Contestación a consulta sobre alcance de la evaluación de impacto ambiental del proyecto 20240339 / Proyecto de hidrógeno verde SEXMIL, compuesto por la planta solar fotovoltaica Pereruela de 104 MW, PSF SEXMIL de 98 MW, parque eólico el Cubo de 52,8 MW y una planta de producción de hidrógeno y sus infraestructuras de evacuación en la provincia de ZAMORA.

PRESENTA LAS SIGUIENTES ALEGACIONES AL PROYECTO PRESENTADO:

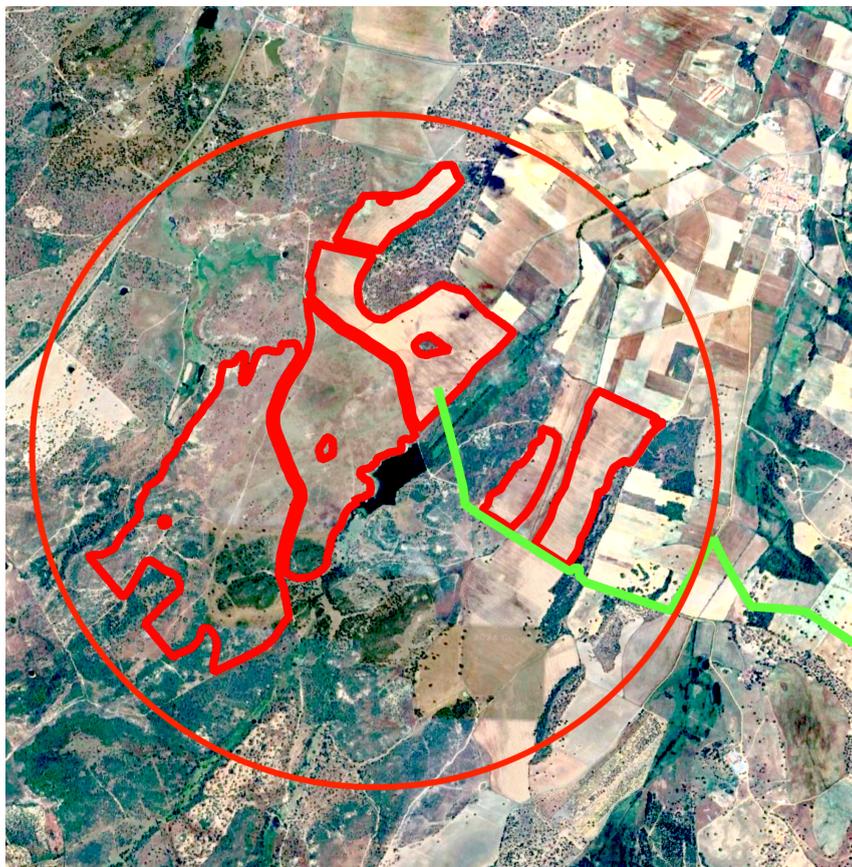
TERCERO. Ocupación de grandes extensiones de terreno productivo.

El proyecto, con sus enormes dimensiones, supondrá la ocupación de grandes extensiones de terreno productivo, dedicado fundamentalmente a la **ganadería extensiva**. En lugar de apostar por esta, proyectos como el presente se aprovechan del proceso actual de despoblación y envejecimiento de los productores para hacerse con grandes extensiones de terreno productivo a precios muy bajos, acelerando con ello el círculo vicioso que lleva a la ruina a comarcas de extraordinario valor económico y paisajístico como es Sayago.

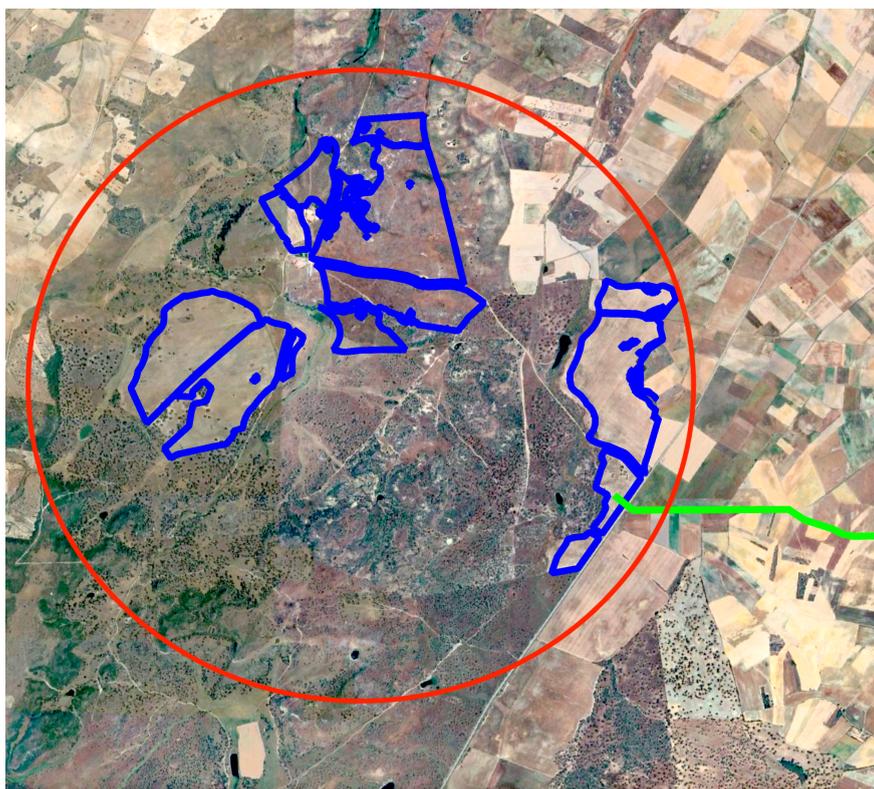
Basta con ver esta captura de Google Maps presente en el proyecto para hacerse una idea del enorme destrozo que supondrá ocupar **173.448 ha** de la dehesa Sexmil con **173.448 módulos/ placas solares**:

Figura 130. Distancia de los aerogeneradores del parque eólico 'El Cubo' en relación con el área del Plan de Recuperación de la Cigüeña Negra.
Fuente: Infraestructura de Datos Espaciales de Castilla y León

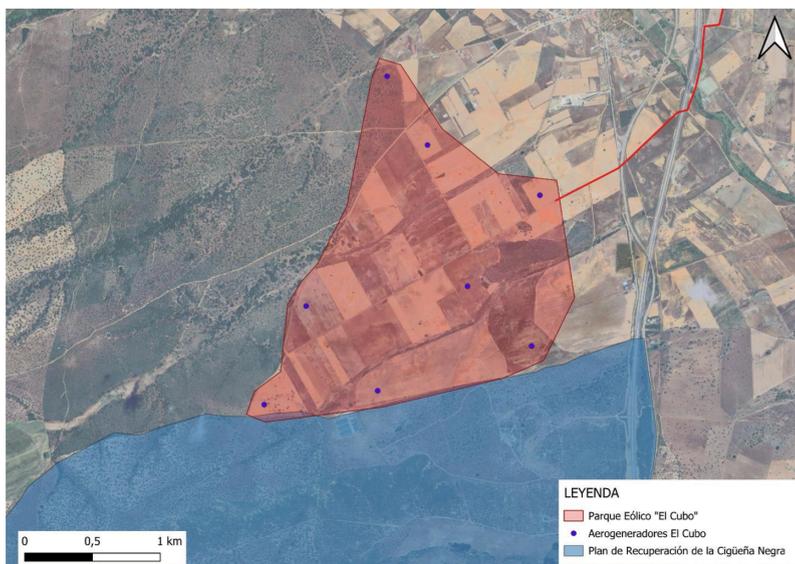
CUARTO. Grave afección a la fauna por proximidad a zonas protegidas. De partida, el impacto visual y sonoro de estas monstruosas estructuras sobre la fauna de las proximidades tiene que ser igual o superior a las humanas. Si a esto añadimos los escasos 260 m, de una **zona IBA** de gran relevancia para la conservación de especies esteparias, y el “linde con linde” del área reservada para el plan de recuperación de la cigüeña negra, la evidencia de la grave afección para la fauna está plenamente manifiesta.

Además, en 2024 se ha recogido información sobre un intento de reproducción de **una pareja de águila imperial ibérica** (*Aquila adalberti* C. L. Brehm, 1861) a menos de 1 km de las instalaciones del parque eólico proyectado. (además de la detectada en la dehesa Sexmil)
